JUNTA DE ACLARACIONES

COCINA CDB TIPIFICADA

01 CAMPANA (FILTROS Y DUCTOS DE EXTRACCION)

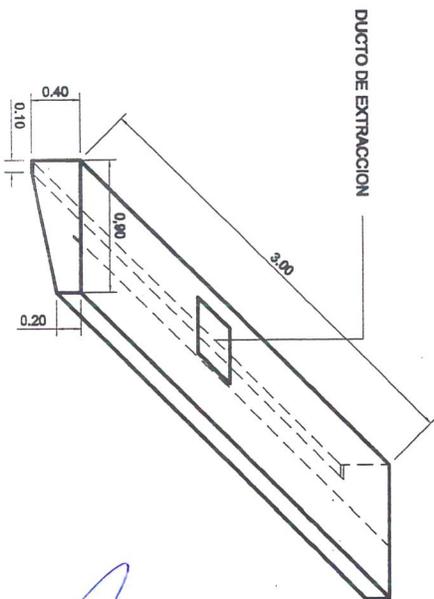
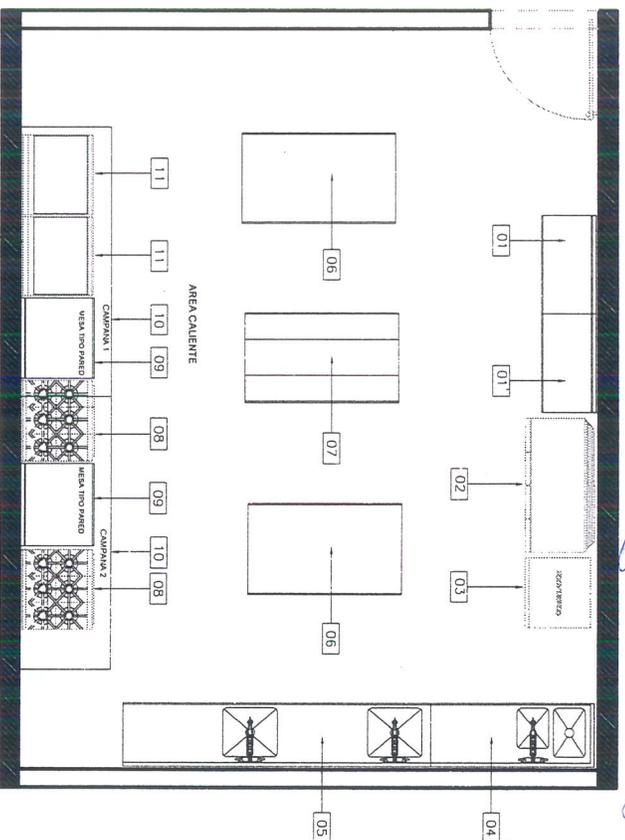
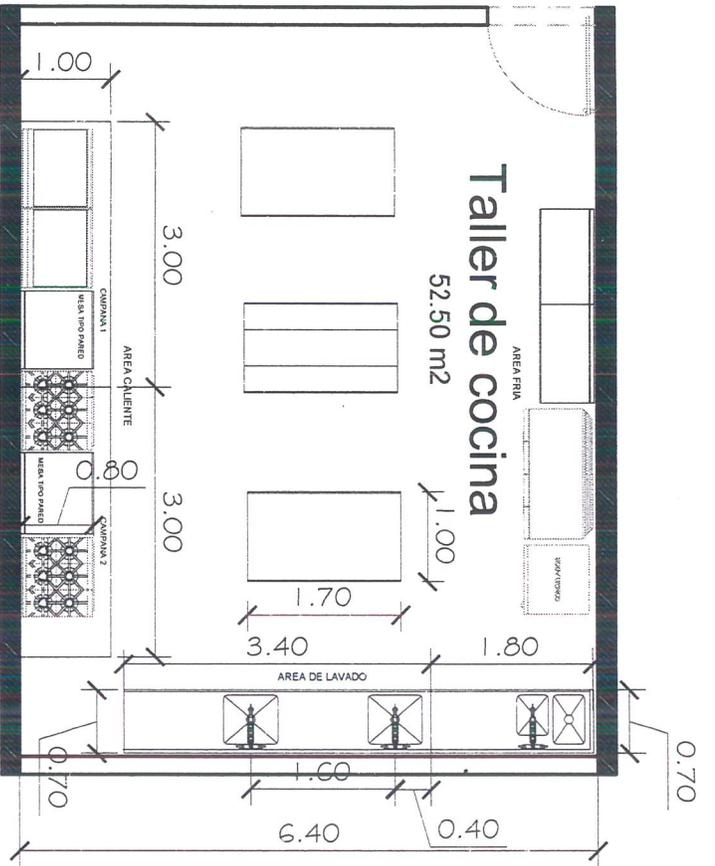
***PARTIDA NÚMERO 11 .-**"CAMPANA DE 3.00 MTS DE LARGO X 0.90 CMS DE ANCHO X 0.40 CMS DE ALTURA PARTE POSTERIOR, 20 CMS DE ALTURA PARTE FRONTAL, 0.1 O CMS PARTE SUPERIOR CON UN DECLIVE DE .82 CMS, CONSTRUIDA EN LOS COSTADOS DE FRENTE Y RESPALDO CON LAMINA DE ACERO INOXIDABLE CAL.20, EL TOLDO PARA FORMAR LA CAMARA PLENA DE COMPENSACION SERA DE LAMINA DE ACERO INOXIDABLE CAL.20 CON PREPARACION PARA RECIBIR FILTROS Y LAMPARAS A PRUEBA DE VAPOR, INCLUYE: 6 FILTROS DE ACERO INOXIDABLE CAL. 20 TIPO 304, CON SISTEMA DE ALTO IMPACTO TIPO LABERINTO PARA CAMPANA DE EXTRACCION CADA PIEZA DE 0.50X0.50X2" DE ESPESOR, 4 LAMPARAS A PRUEBA DE VAPORES CON CAPELO CAPACIDAD DE 100W PARA CAMPANA DE EXTRACCION QUE SERA FABRICADA EN SU TOTALIDAD INTERIOR Y EXTERIOR EN ACERO INOXIDABLE, INCLUYE TODOS LOS MATERIALES NECESARIOS PARA SU TOTAL TERMINACION. (SE ANEXA PLANO DE DISEÑO Y MEDIDAS DE LAS CAMPANAS)".

***PARTIDA NÚMERO 12 .-**" EXTRACTOR PARA CAMPANA DE AIRE TIPO HONGO CENTRIFUGO PARA TEJADO CON DESCARGA VERTICAL, MODELO CRVLT-20 CON MOTOR DE 1 HP VOLTAJE 115-230/1/60 Y TRANSMISION PARA TRABAJAR A 110 RPM. INCLUYE: TUBERIA METALICA CONDUIT ROSCADA, CONEXIONES, CAJAS, CABLEADOS, DESCONECTADOR DE SEGURIDAD PARA

***PARTIDA NÚMERO 13 .-** “JUEGO DE DUCTERIA CUADRADA, FABRICADA EN LAMINA GALVANIZADA CAL. 20 DE DIMENSIONES DE 0.40 CMS X 0.40 CMS, INCLUYE: FABRICACION, MONTAJE, CONSTA DE SALIDA, CUELLOS, ADAPTACIONES A EXTRACTOR, CODOS, TRAMOS DE DUCTOS, PASOS EN CUBIERTA DE MULTITECHO, SELLOS, BOTAGUAS EN CUBIERTA, BASE METALICA PARA EXTRACTORES Y TODOS LOS MATERIALES ADAPTACIONES Y CONEXIONES NECESARIOS PARA SU TOTAL TERMINACIÓN”.

Virtud a lo anterior, se deja sin efectos las **partida número 11, 12 y 13 del anexo 1 (propuesta técnica)** descritos en las bases de convocatoria de licitación pública, avocándose a las aquí descritas, para los efectos legales y administrativos a los que hubiera lugar, así mismo se anexa al presente, 02 dos planos para mayor ilustración.
